הנדון: הדירה ב

ליקויי בנייה

חוות דעת מקצועית

1.10. פגמים בכיסוי ארגז התריס.

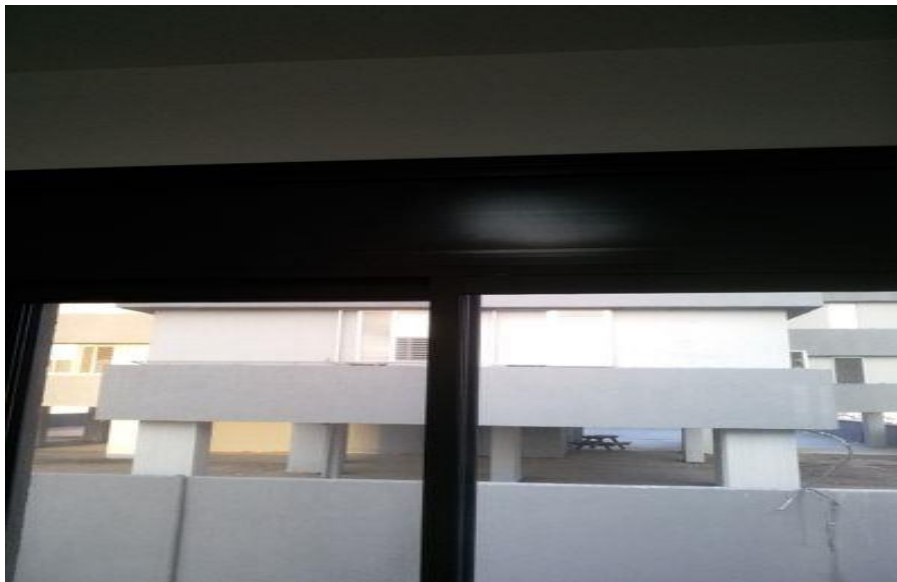
1.10.1. חדר שינה הסמוך לחדר שינה הורים (חדר דניאל).

1.10.2. חדר שינה הסמוך לשירותי אורחים (חדר נועם).

נדרש להחליף.

נדרש להחליף.

12.2. חדר שינה הסמוך לשירותי אורחים (חדר נועם): בוצעה סגירה 130 ולא 140

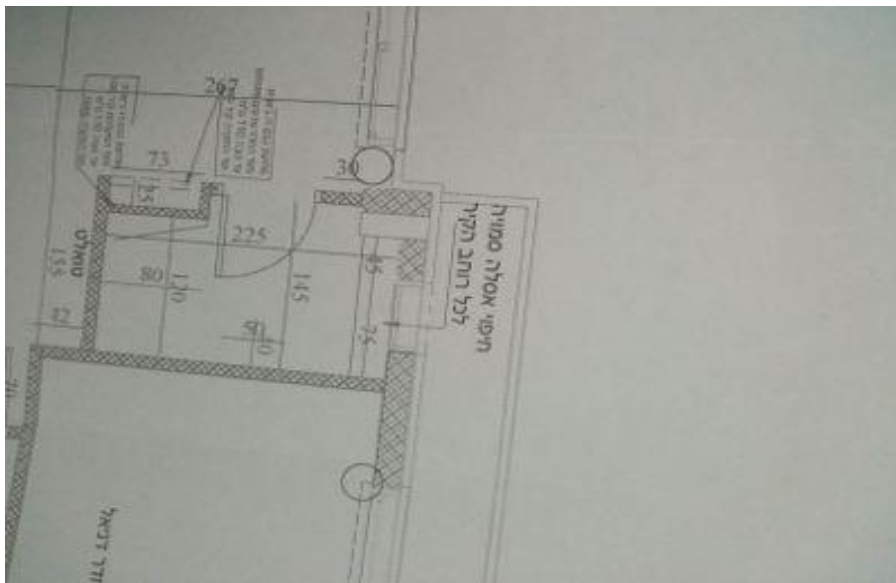
בניגוד לתוכנית מה- 6.8.14.

נדרש להתייעץ עם שמאי.

12.4. חדר שינה הורים : בוצעה סטייה בקיר המשותף עם חדר רחצה כללי של כ-

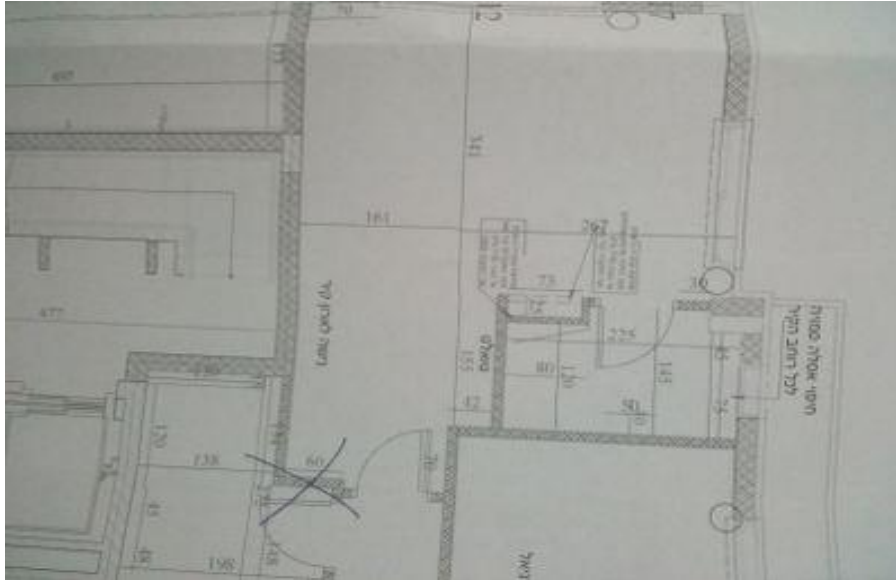
20 ס"מ.

נדרש להתייעץ עם שמאי.
